## Audi RS e-tron GT エアスプリングストラットの改修

| リコール届出番号                         | 外-3593  | リコール届出日 | 2023年3月30日 |

### 不具合発生箇所

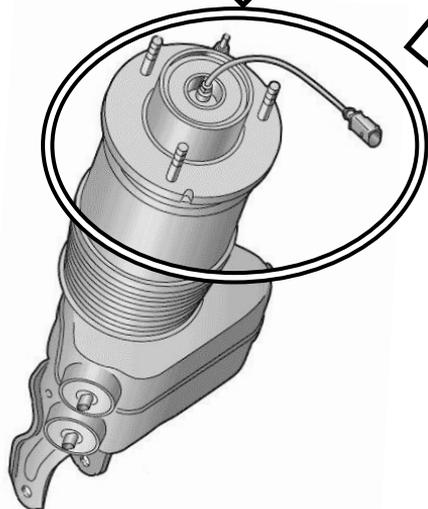
| 基準不適合状態にあると認める構造、装置又は性能の状況及びその原因 | 緩衝装置のエアスプリングストラットにおいて、製造時に当該ストラットの加工不良により、保持クリップを組み付ける溝が正しく加工されていないものがあります。そのため、保持クリップが溝に確実に嵌っておらず、最悪の場合、当該クリップが外れ、エアスプリングがストラットと分離してしまうことがあります。そのため、エアスプリングのエアが抜けスプリング機能が失陥することで車両が傾き、ハンドルの操作性が低下するおそれがあります。 |         |            |

正常加工の保持クリップの組み付け溝

加工不良の保持クリップの組み付け溝

| 改善措置の内容                          | 全車両、左側エアスプリングストラットの保持クリップの組み付け状態を確認し、確実に組み付けられていない場合は、左側エアスプリングストラットを良品と交換します。  |         |            |
